Dotyczy: przebudowy dróg powiatowych 2425P i 1859P w m. Żydowo.

W odpowiedzi na pismo z dnia 26.06.2017r. (data wpływu 27.06.2017r.) w załączeniu przesyłamy plan sytuacyjny przebudowy skrzyżowania dróg powiatowych 2425P i 1859P w m.

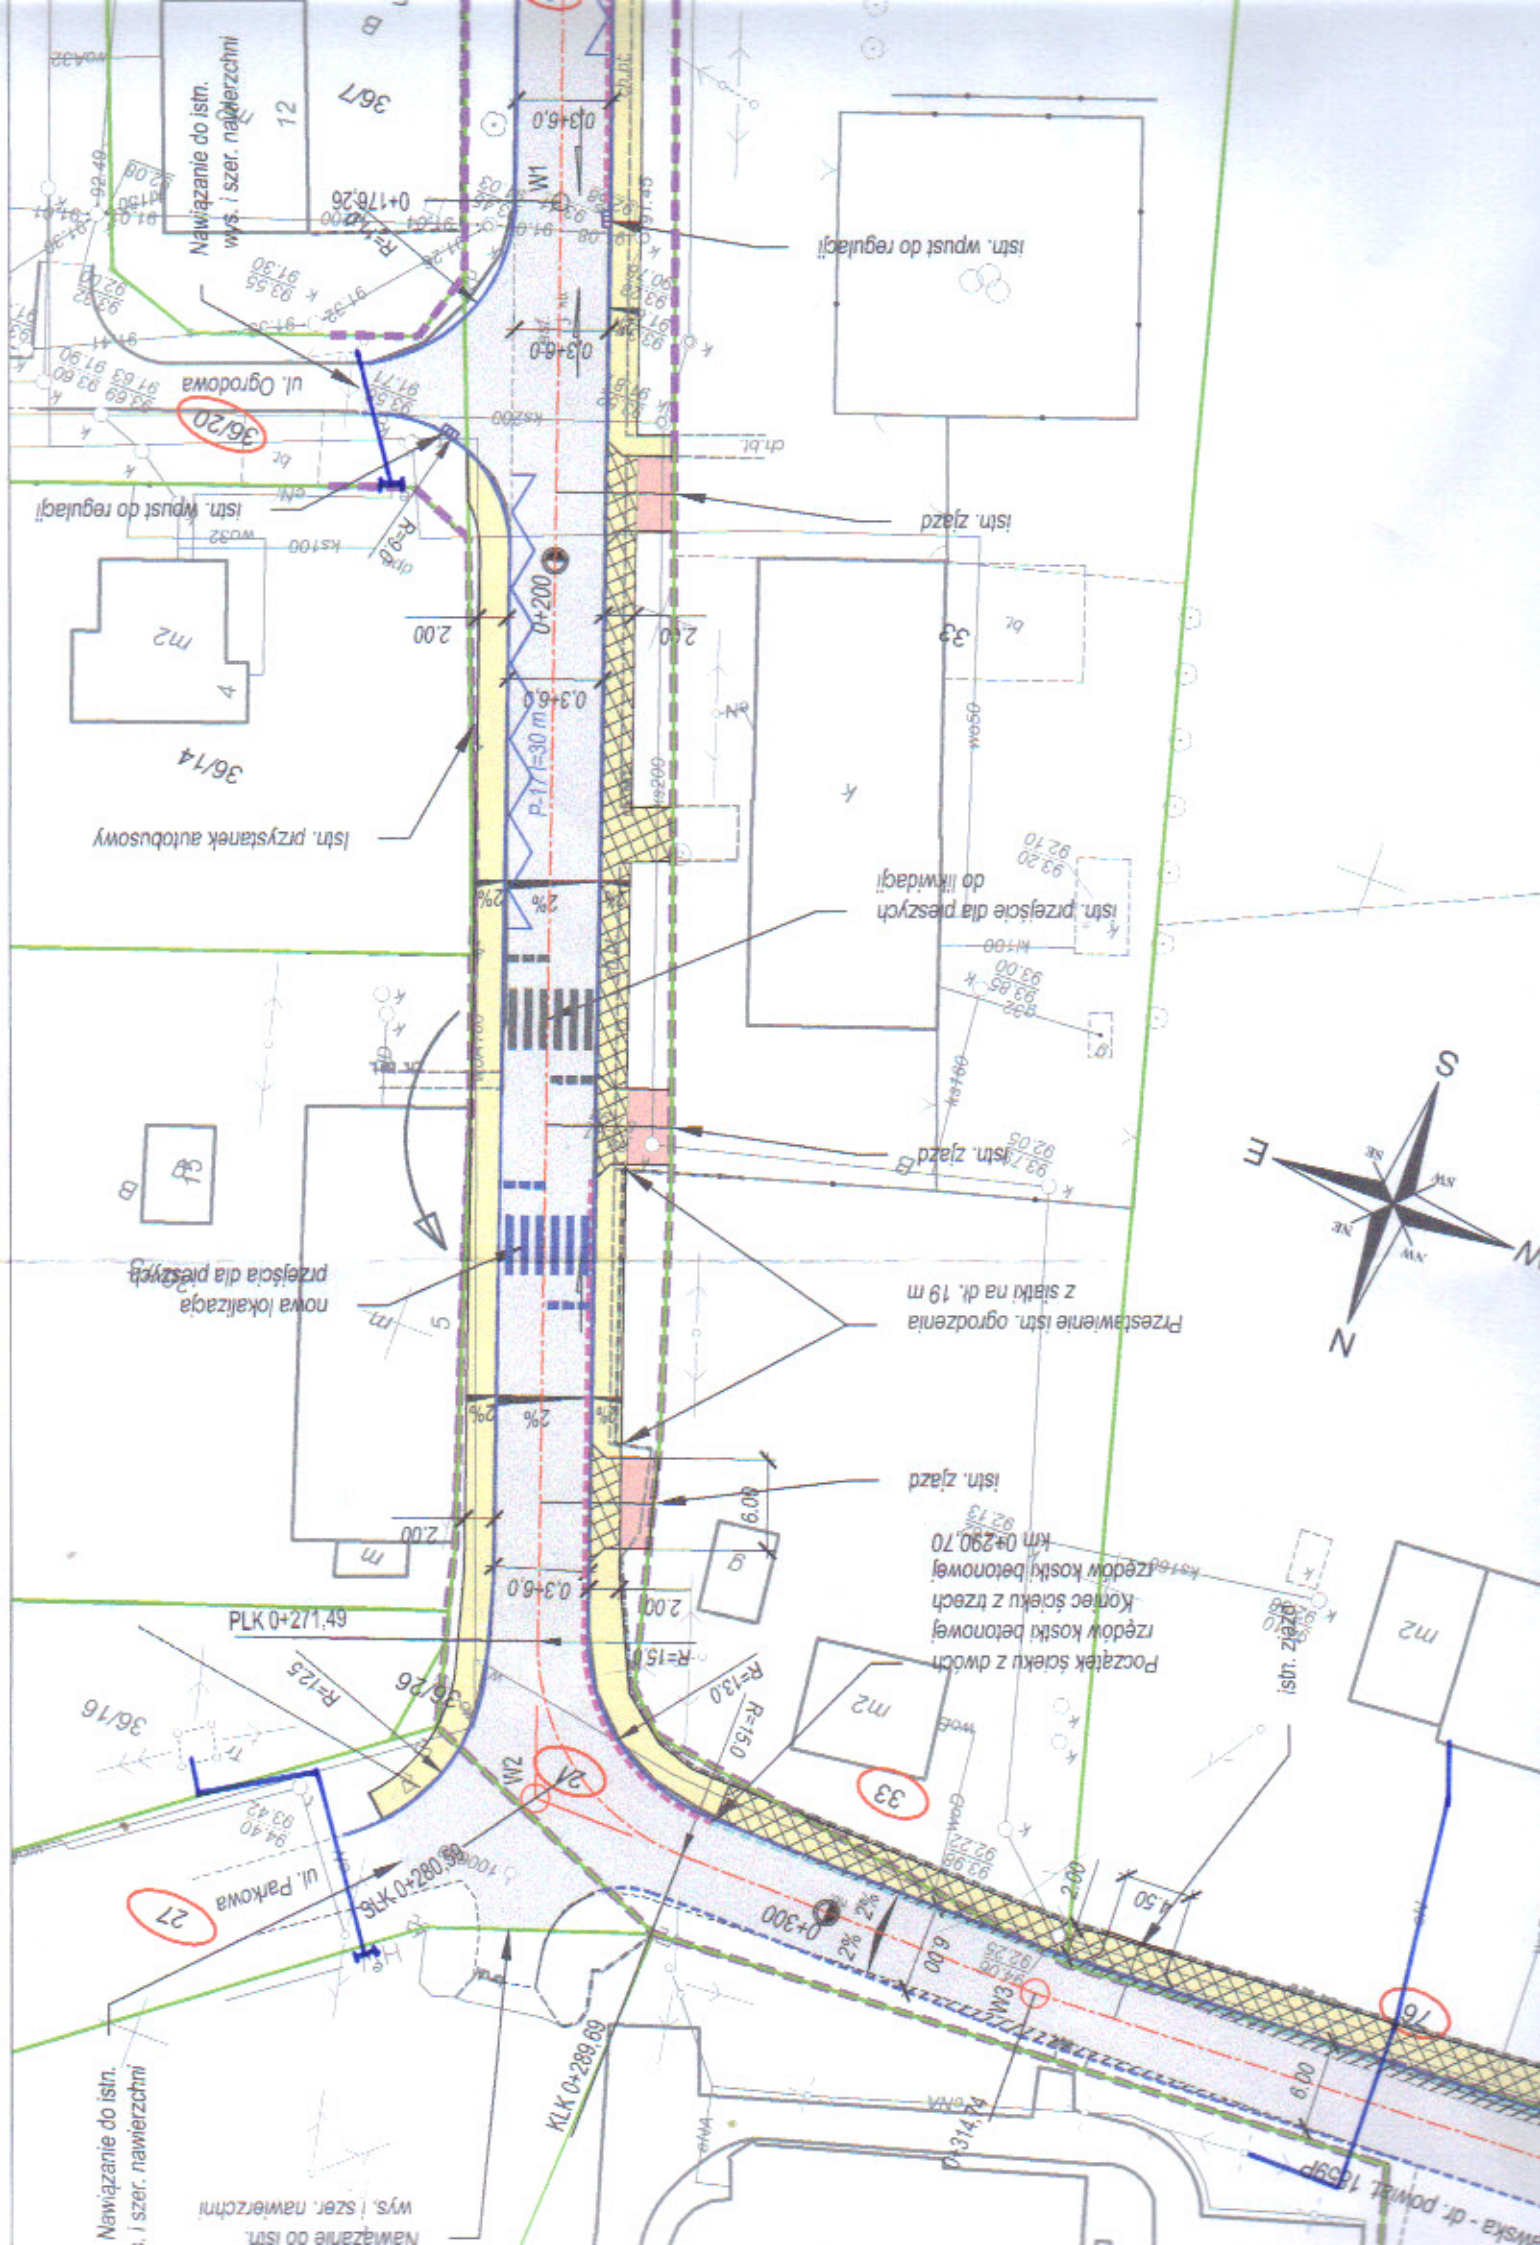
Kable energetyczne wkreślone kolorem niebieskim (nN 0,4 kV) są własnością Enea Operator Sp. z o.o.

Istniejące kable w miejscach projektowanych zjazdów i skrzyżowań z projektowaną nową nawierzchnią należy zabezpieczyć poprzez wykonanie przepustów. Do wykonania przepustów należy zastosować rury ochronne dwudzielne AROT A110PS koloru niebieskiego.

Zwracamy uwagę, aby wysokość posadowienia istniejących złącz kablowo-pomiarowych usytuowanych w miejscu przebudowy ulicy dostosować do poziomu nowej nawierzchni.

Prace należy wykonać w porozumieniu i pod nadzorem Posterunku Energetycznego w Szamotułach, ul. Obornicka 63.
